Правила № 107 (транспортные средства M₂ и M₃)

**Предложение по поправкам к Правилам № 107
(транспортные средства M₂ и M₃)**

Представлено экспертом от Германии*

4. Пример шара Ульбрихта в соответствии с СIE 38:1977:

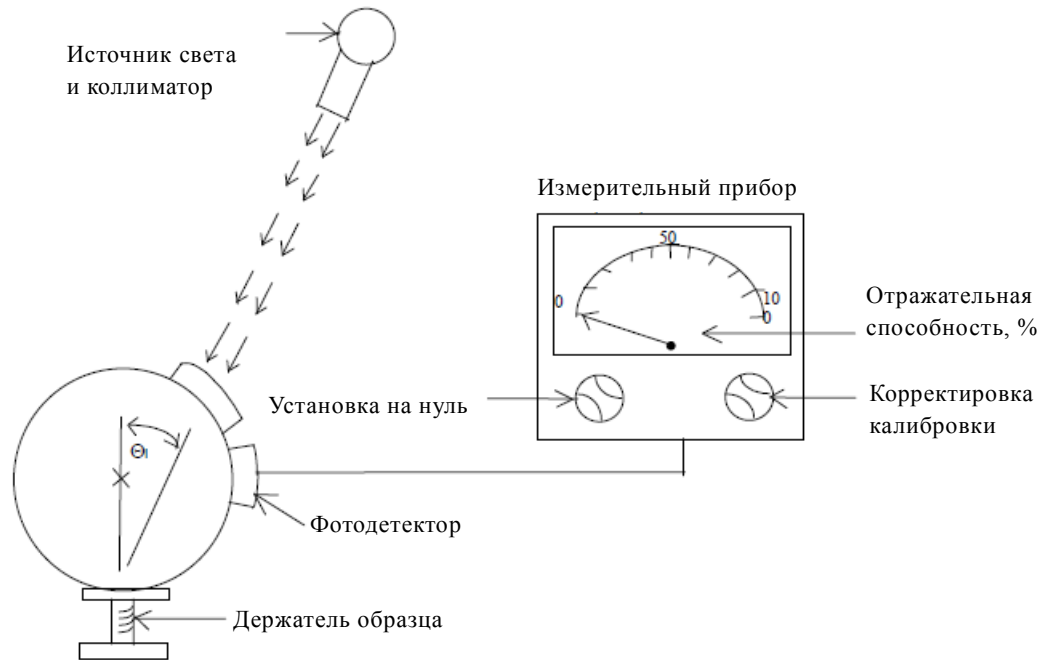
2. Для определения значений отражательной способности ρ_1 , ρ_2 и ρ_d используют шар Ульбрихта в соответствии с СIE 38:1977.

Коэффициент отражательной способности либо считывают непосредственно с прибора для снятия показаний, либо рассчитывают по следующей формуле:

- 2.1 Угол светового потока, падающего на образец Θ_i должен быть равным $8^\circ \pm 0,5^\circ$.

- 2.2 Поток света, падающего на образец, определяют на основе стандарта диффузной отражательной способности, откалиброванного аккредитованной лабораторией. Общая погрешность измерения должна быть менее 3%.
